# SOBR ATE-510 версия 004

## Дополнение к Руководству пользователя и Инструкции по установке

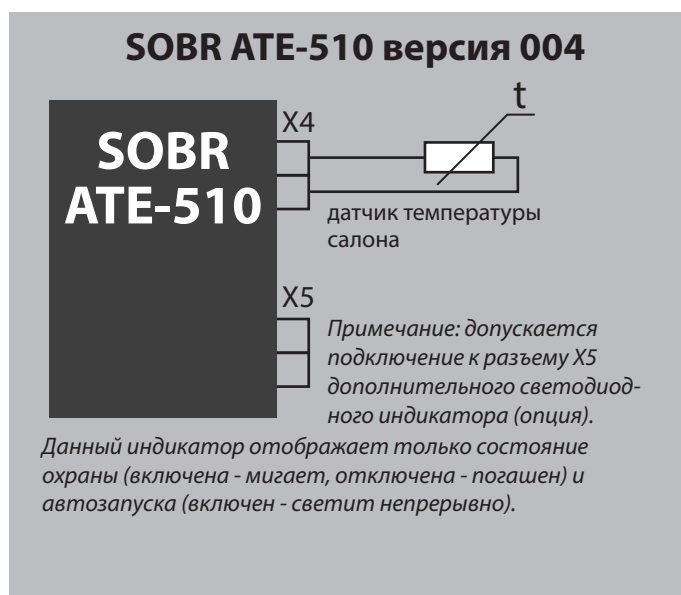
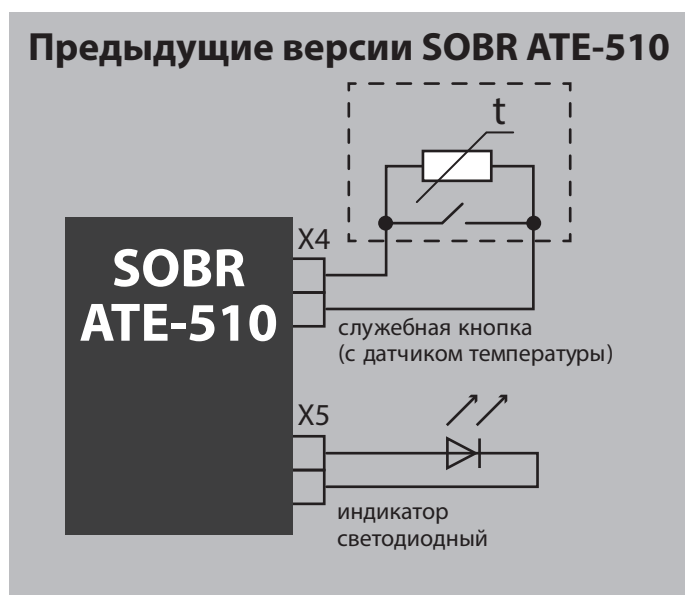
- 1 Изменена частота радиоканала с 433 МГц на 868 МГц, что существенно повысило устойчивость и дальность связи. Вместе с тем брелоки, основные и антенные модули версии 004 стали невзаимозаменяемыми с предыдущими версиями. Для визуального отличия брелоков и основных модулей версии 004 применена цветовая маркировка.

- 2 Из комплекта поставки убраны служебная кнопка и индикатор светодиодный (в версии 004 они встроены в антенный модуль). В комплект поставки вместо кнопки добавлен датчик температуры салона.
